TECHNISCHE SERVICE INFORMATION**Nr.19-2378**
12 Dezember 2019

Diese TSI ersetzt die TSI 18-2383. Verwenden Sie nur noch die elektronische Version dieser TSI.

Betrifft:	Summgeräusche aus dem Motorraum, hörbar im Innenraum hauptsächlich aus dem Fußraum vorn links während der Fahrt bei heißem Motor (> 90 °C) und Motordrehzahl zwischen 1600-2000/min, insbesondere bei warmen Umgebungsbedingungen.
------------------	--

Modell:	
Fiesta 2017.0 (01/2017-)	Bauzeitraum: 01.05.2017 - 11.11.2019 Baucode: HB - KM Montagewerk: Niehl (Cologne) Motor: 1.0L EcoBoost (74kW/100PS) Motor: 1.0L EcoBoost (90kW/120PS) Motor: 1.5L EcoBoost (147kW/200PS) - I3 (YZ)
Fiesta 2017.0 (01/2017-)	Bauzeitraum: ab 01.05.2017 Baucode: ab HB Montagewerk: Niehl (Cologne) Motor: 1.0L EcoBoost (70kW/95PS) Getriebe: - 6-Speed Automatic Transmission - 6F15
Fiesta 2017.0 (01/2017-)	Bauzeitraum: ab 01.05.2017 Baucode: ab HB Montagewerk: Niehl (Cologne) Motor: 1.0L EcoBoost (103kW/140PS) (YY)

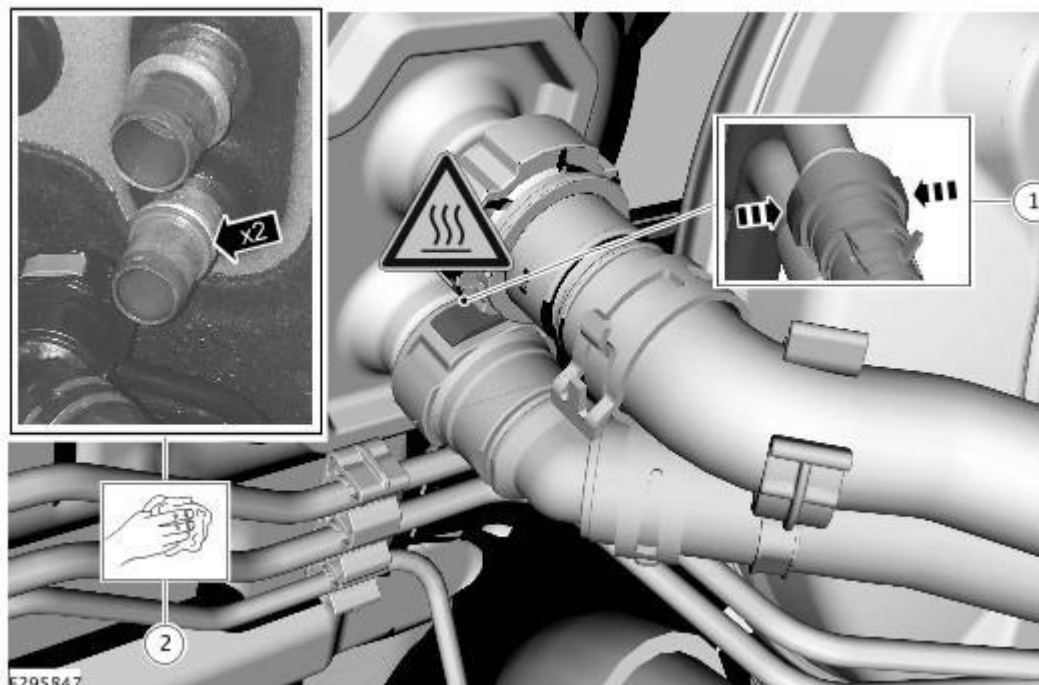
Zwei O-Ringe am Stutzen **unten** einbauen.

1. Die Schnellkupplung **unten** vom Stutzen – Wärmetauscher abziehen.
2. Kühlmittelreste am Stutzen reinigen und die O-Ringe (siehe "Notwendige Ersatzteile") einbauen.
3. Die Schnellkupplung unten anstecken und sicherstellen, dass sie rechtwinklig sitzt. Leicht drücken, bis ein hörbares Klicken von der Schnellkupplung festgestellt wird. Die Schnellkupplung nicht zu weit drücken, andernfalls werden die O-Ringe über die Wulst am Stutzen geschoben.
